Transformation des „Roten Hauses“ Dienstgebäude des Evangelischen Oberkirchenrats Karlsruhe

Nichtoffener Ideenwettbewerb

Protokoll der Preisgerichtssitzung
am 4. Mai 2026

ANLAGE 1 Einzelbeurteilung | Arbeit 1003 | k9 Architekten | 3. Preis

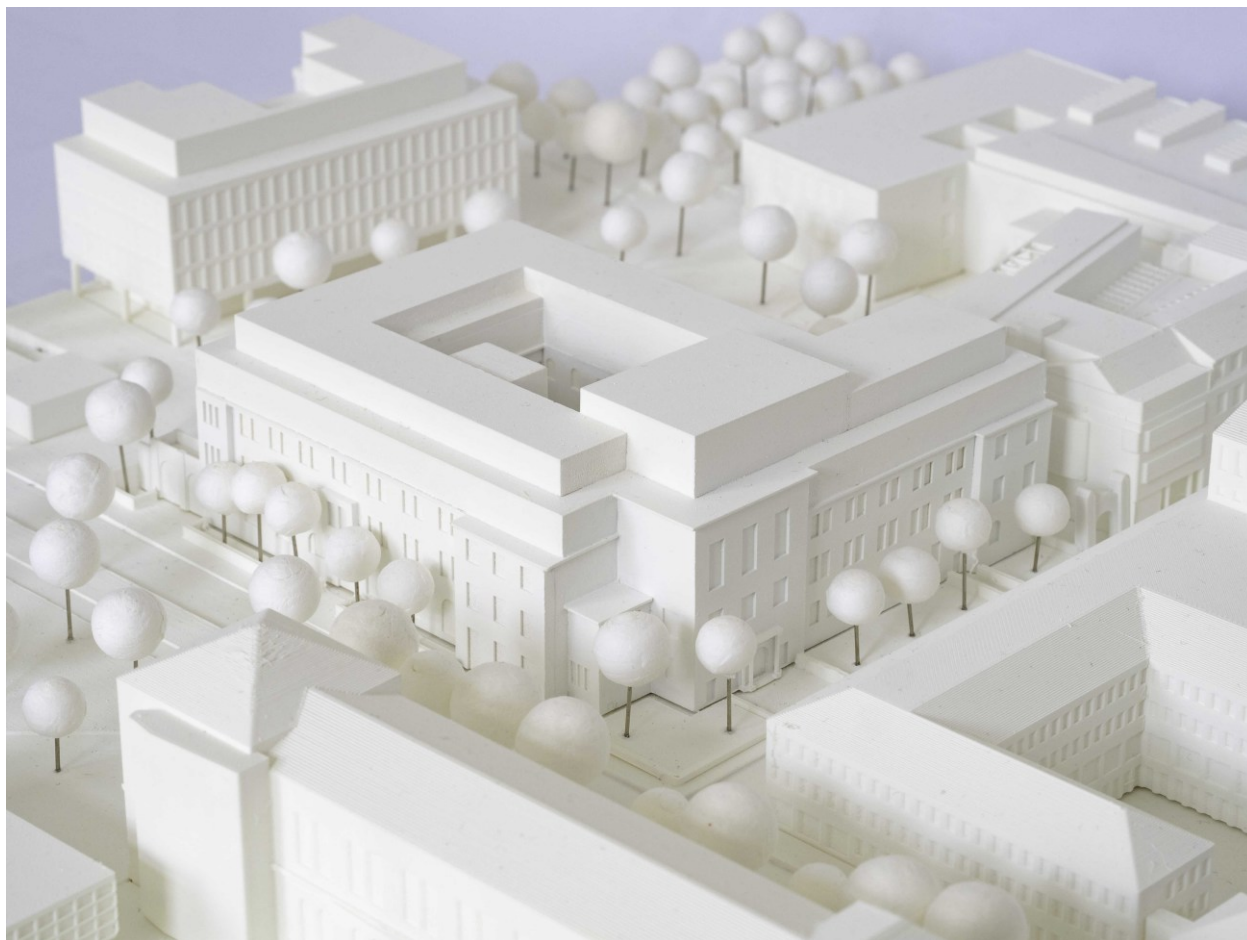
Die besondere städtebauliche Qualität dieser Arbeit besteht im respektvollen Umgang mit dem Bestandsgebäude, das von den Verfassern als homogenes „Rotes Haus“ verstanden wird: der Ersatz des bisherigen flachgeneigten Dachaufbaus durch ein steiles Mansarddach mit durchgehender Traufe und begründet differenzierter Höhe mit semitransparenter Metalleindeckung strahlt eine solide Ruhe und eine dem kirchlichen Ort angemessene Würde aus.

Funktional besticht die Entscheidung, sämtliche öffentlichen oder halb-öffentlichen Räume mit Publikumsverkehr im Erdgeschoss anzuordnen. Dadurch verstärkt sich der Eindruck eines offenen Hauses, werden Versorgung und Entsorgung vereinfacht und Störungen des Bürobetriebs in den Obergeschossen vermieden. Unverständlich ist gleichwohl die unsensible und formal irritierende Anfügung und architektonische Ausformung des großen Saals im rückwärtigen Parkierungshof im Westen. Die zu seiner Erschließung erforderliche Durchwegung des Cafés wird kritisch hinterfragt.

Das Forum im bewitterten Innenhof als zentraler Verteiler wird als einladendes und kommunikatives Element begrüßt und ermöglicht eine einfache Orientierung.

Die barrierefreie Erschließung ist konsequent umgesetzt und funktioniert durch alle Geschosse. Auch die nachgewiesenen Nutzungseinheiten lassen eine erfolgreiche Drittvermietung erwarten. Die Balkone zum Innenhof im 3.OG werden begrüßt. Der Zuwachs an Bruttogrundflächen ist (trotz Anbau) mit nur rund 100 m² überschaubar, die Bürofläche im unteren Drittel der Arbeiten.

Die Eingriffe in die bestehende Bausubstanz sind eher gering, die Nachhaltigkeitsaspekte werden mit der Holzhybridkonstruktion der beiden neuen Dachgeschosse und der Belegung der flachen Dachflächen mit extensiver Begrünung und PV-Anlagen gewürdigt.

Durch den weitgehenden Verzicht auf Eingriffe in den Bestand und die vergleichsweise einfache Struktur des Dachaufbaus erscheint der Entwurf wirtschaftlich vertretbar.
